製品
News

仕様変更

BQ-2026-10

2026トップランナー変圧器搭載時の耐震仕様

3. 2026トップランナー変圧器の変位抑制

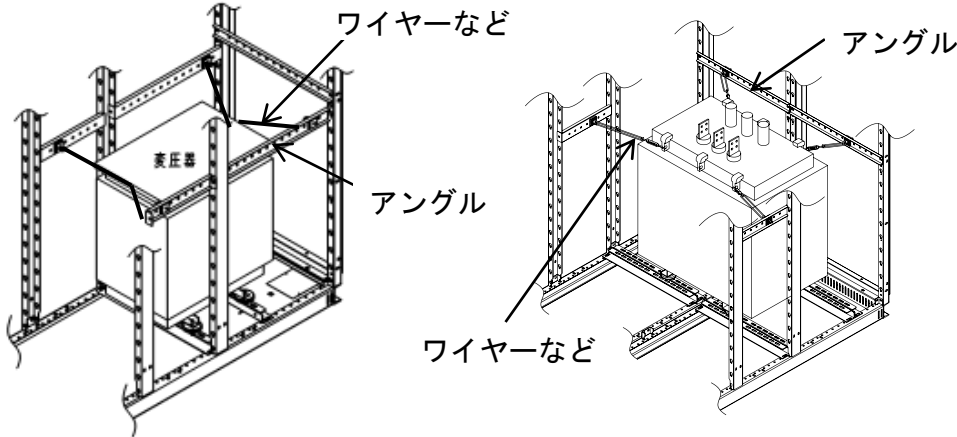
キュービクルの耐震仕様が設計用標準震度1.5または2.0で、変圧器の防振ゴム付を指定される場合、変圧器上部とキュービクル箱体をワイヤーにて固定する必要があります。
(ただし、50kVA以下の油入変圧器は除く)
これは、日本電機工業会技術資料JEM-TR252「配電用変圧器の変位抑制指針」に基づき、変圧器の変位量(変圧器上部端子)を油入変圧器の場合で片側30mm、モールド変圧器の場合で片側50mm以内とする、相対変位量の抑制に対応するために必要な構造となります。

変圧器の変位抑制はワイヤー、変位抑制金具などでキュービクル箱体と固定します。
取付方法の一例については、下図の通りです。
